О внесении изменений

УММ ОАО «МАПІД» после проведения фактических замеров для монтажа металлических дверей по объекту строительства: **«Многоквартирный жилой дом по улице Рыбалко, 20 в г. Минске»** выявило разночтение в разделах проекта АР и КЖ, а именно: согласно проекту 60-ПР/22-24-КЖ2 л.18 фактическая высота проема в осях 11-12/Ш на отм. - 0,840 равна 2600 мм., однако проектом 60-ПР/22-24-АР л.9, 19 предусмотрена дверь стальная ДН С Г 21-10 П (помещение кладовой хранения уличного уборочного инвентаря) с высотой проема 2100 мм.

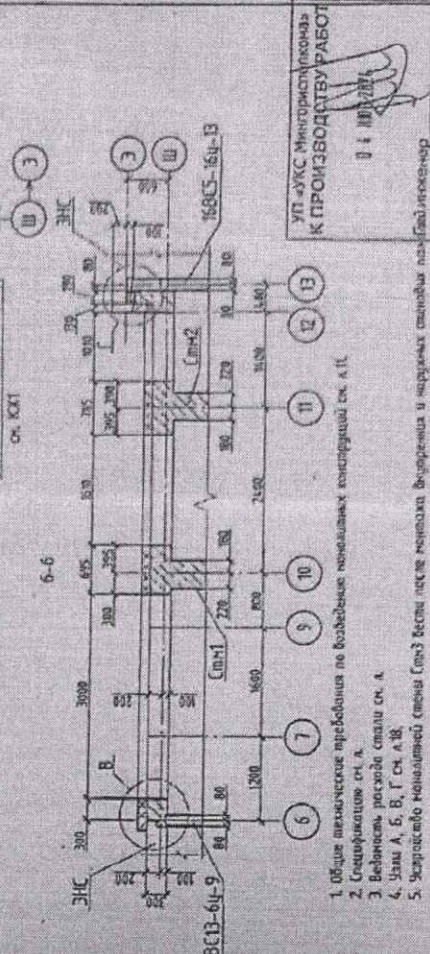
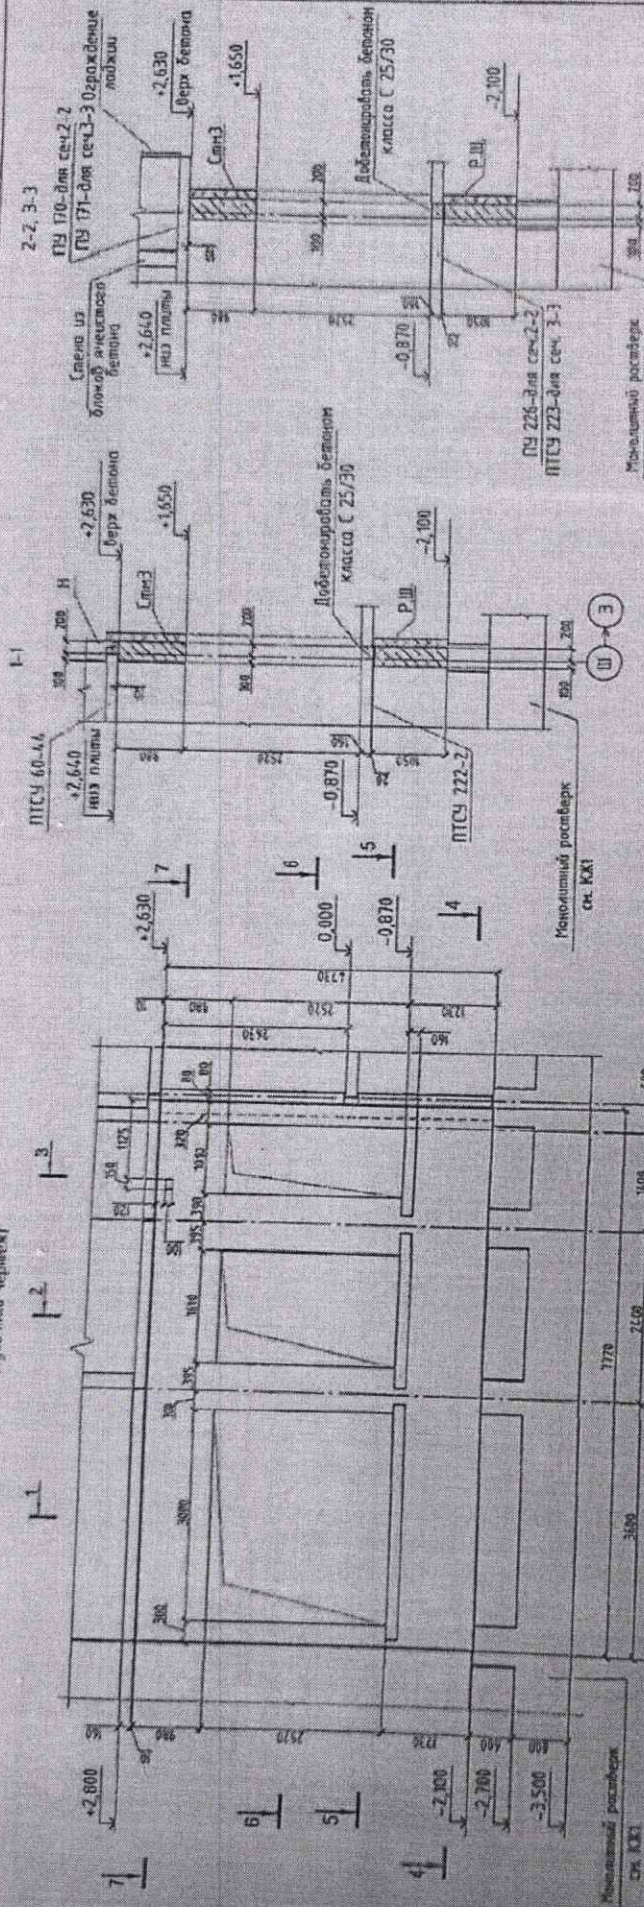
Просим Вас дать разъяснения данного несоответствия проектов.
Фото прилагается на 3 л.
